Commune de Saint-Hilaire-le-Petit

ENQUETE PUBLIQUE

Relative à la construction et à l'exploitation d'un parc de quatre éoliennes et d'un poste de livraison sur le territoire de la commune de Saint-Hilaire-le-Petit (Marne) par la SAS Futures Energies Mont Heudelan 2 – Engie Green dont le siège est à Lille (59777) – Boulevard de Turin – Tour de Lille 19^{ème} étage.

Document n°2 Procès-verbal de synthèse

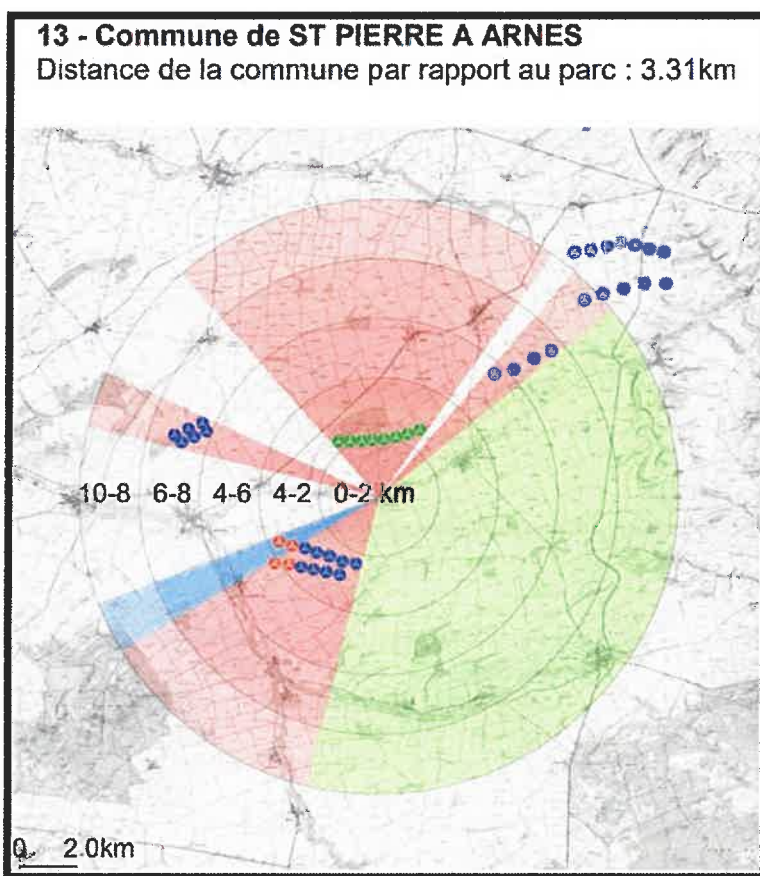
« De jour, nos vastes paysages sont déjà encombrés par la multitude de machines déjà implantées (si encore elles étaient gris mat et non blanc brillant, on les verrait un peu moins) . Visibles depuis Berru ».

En France, le balisage des éoliennes fait l'objet de règles édictées par la Direction générale de l'aviation civile (DGAC). Les éoliennes sont des obstacles potentiels pour les aéronefs. L'arrêté du 13 novembre 2009 relatif au balisage des éoliennes prévoit que le mât et les pales d'une éolienne doivent être **de couleur blanche avec un facteur de luminance supérieur à 0,4**.

Le pétitionnaire applique donc la réglementation française en vigueur concernant la couleur des éoliennes.
